NEUSIEDLERVIERTEL

BewohnerInnen-Feedback zu zwei Gestaltungs-Konzepten

Ergebnisse der Online-Umfrage und Vor-Ort-Befragung

Neusiedlerviertel im Dialog
Mödling, Juli 2017

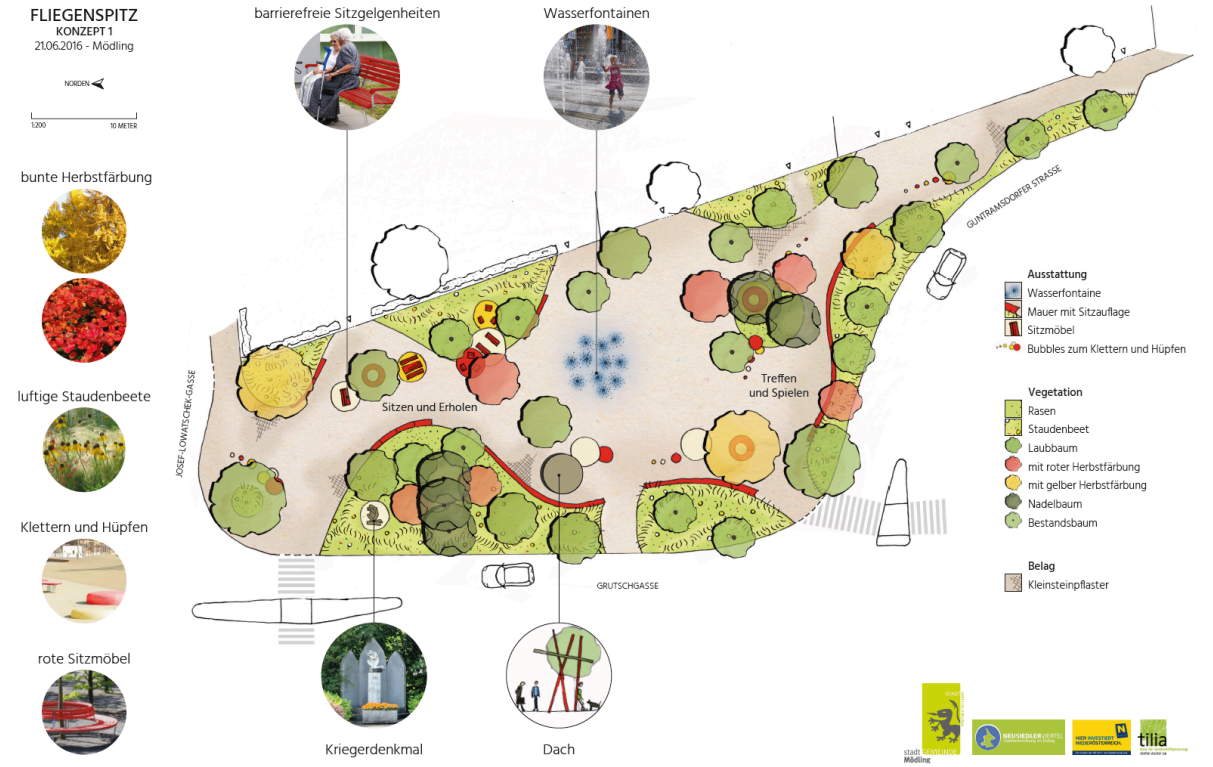
Während einige der Befragten die Offenheit und Verspieltheit dieses Konzeptes als positiv bewerten, interpretieren Andere diese Offenheit als Leere. Betonflächen sollen nach Angaben einiger BewohnerInnen reduziert und der naturnahe Charakter intensiviert werden. Die Wegeführung des Konzeptes wird als positiv bewertet, als technisch klar, einfach zu durchqueren. Für manche Befragte bietet das Konzept eine natürliche Abgrenzung zum Straßenraum, weitere Befragte wiederum merken die geringe Abschottung zum Straßenraum an.
Während einige einen Aufenthaltsraum für Kinder sehen, sehen andere eher einen Platz für ältere Menschen. Konzept 1 soll laut Aussage mehrerer Befragten mehr Spielmöglichkeiten beinhalten als auch mehr Schattenplätze um heißen Sommertagen entgegenzuwirken.
Die Inklusion des Elementes Wasser wird als positiv bewertet, wobei in Punkto Verschmutzung und Rutschgefahr besonders acht gegeben werden sollte. Bei den Sitzmöglichkeiten könnte ein anderes Sitzmobiliar angedacht werden, welches mehr Kommunikation zulässt, außerdem könnten zusätzliche Sitzmöglichkeiten im Bereich Treffen/Spielen angebracht werden.

Die Erhaltung des „Kriegerdenkmal“ wird als positiv bewertet. Spannend wäre auch die Geschichte (zB. Francisco Josephinum oder wichtige Persönlichkeiten) sichtbar zu machen.

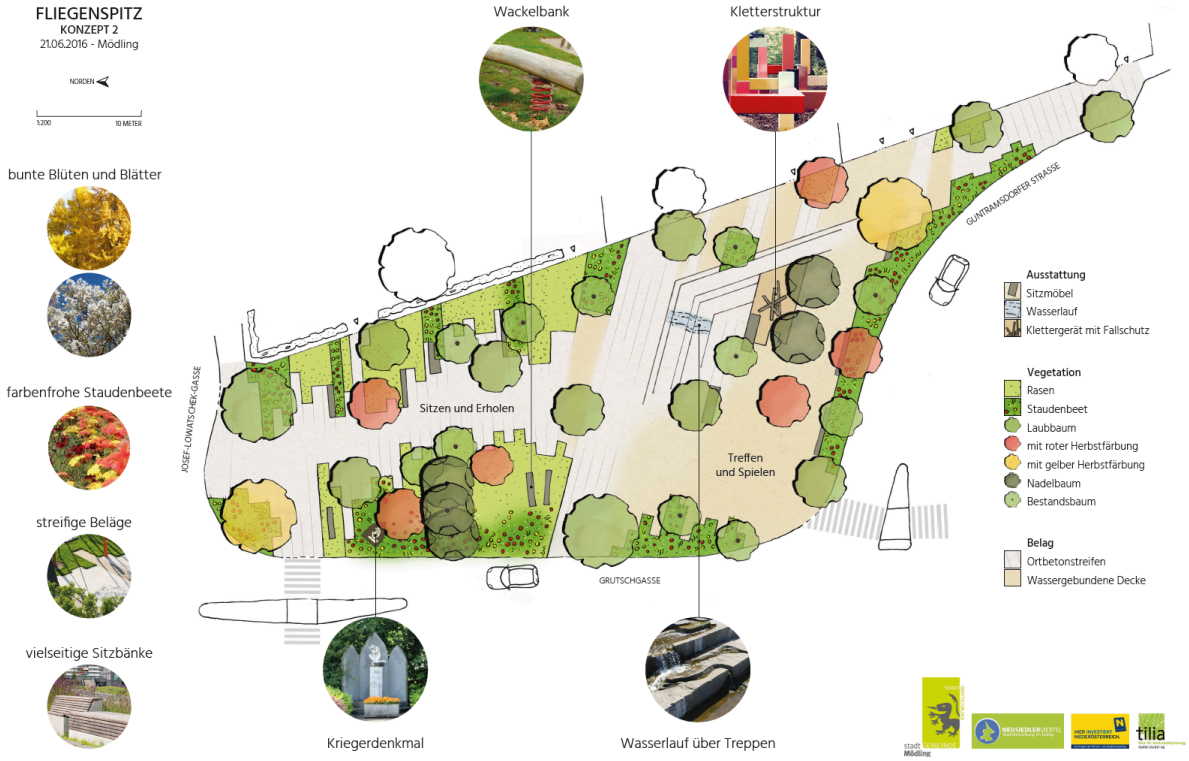
Konzept 2 wird als städtischer und multifunktionaler Raum beschrieben, der genügend Raum für unterschiedliche Altersgruppen bietet. Der Niveauunterschied und stufige Aufbau wird als gut und interessant vermerkt und bietet laut einiger Befragten eine gute Raumaufteilung zwischen den beiden Bereichen Sitzen/Erholen und Spielen/Treffen.
Wasser wird als belebendes Element beschrieben, welches sich auf dem Platz wiederfinden soll. In welcher Gestalt sich dieses Wasser einflechten soll wird unterschiedlich gesehen. Einige befürworten einen Wasserlauf über die Stiegen, anderen hingegen würden Wasserfontänen (siehe Konzept 1) besser gefallen.
Die harten Konturen werden von einigen kritisch gesehen und das geradlinige Design als zu städtisch interpretiert. Andere wiederum finden dieses geradlinige und eckige Design als ansprechend und modern.
Die Nischen zum Verweilen und die schlichten Sitzbänke werden als Stärken vermerkt. Einige bewerten den Durchgang im Bereich Sitzen/Erholen als zu eng und sprechen sich für eine Stärkung des Sicherheitsgefühls in diesem Bereich aus. Auch an den streifigen Belägen lassen sich Geschmacksunterschiede feststellen, während manche diese als ruhige und moderne Gestaltung mit klaren Strukturen und Formen interpretieren, wünschen sich Andere einen anderen Bodenbelag.

Mehr Schattenspender werden gewünscht und der Naturraum soll auch nutzbar sein. Wie bei Konzept 1 sollten auch bei Konzept 2 im Bereich Spielen/Treffen Sitzgelegenheiten eingeplant werden als das Dach als Element aufgegriffen werden.
Ebenso wird als positiv bewertet, dass das „Kriegerdenkmal“ erhalten bleibt. Spannend wäre zudem die Geschichte der Gegend (zB. Francisco Josephinum oder wichtige Persönlichkeiten) sichtbar zu machen.
Das Klettergerüst als Spielelement kommt gut an, manche würden sich noch weitere Spielmöglichkeiten wünschen.

Folgende Punkte sollten auf Basis einer Zusammenschau der mehrfach genannten Schwächen bzw. der Unterschiede in den Feedbacks zu Konzept 2 jedoch beim Feinschliff des Konzeptes bedacht werden (ohne Priorisierung):

- Areal Treffen und Spielen vom Straßenbereich abgrenzen, da nah am Kreuzungsbereich
- Infrastruktur/Dach für Marktstand miteinplanen und somit auch Möglichkeiten für Veranstaltungen schaffen
- Aufwand für Reinigung und Pflege bereits in der Planung mitdenken
- Schattige Plätze schaffen
- Beton / Versiegelung vermeiden
- Platz für Kunstobjekte ermöglichen
- Grätzelplatz schaffen
- Historischen Bezug herstellen u.a. „Kriegerdenkmal, Francisco Josephinum
- Annäherung an naturnahen Charakter
- Wasserfontäne evtl. ins Konzept aufnehmen
- Naschhecken anbringen / Urban Gardening ermöglichen
- Infotafel für Infos aus dem Neusiedlerviertel anbringen
- Trinkwasserspender errichten
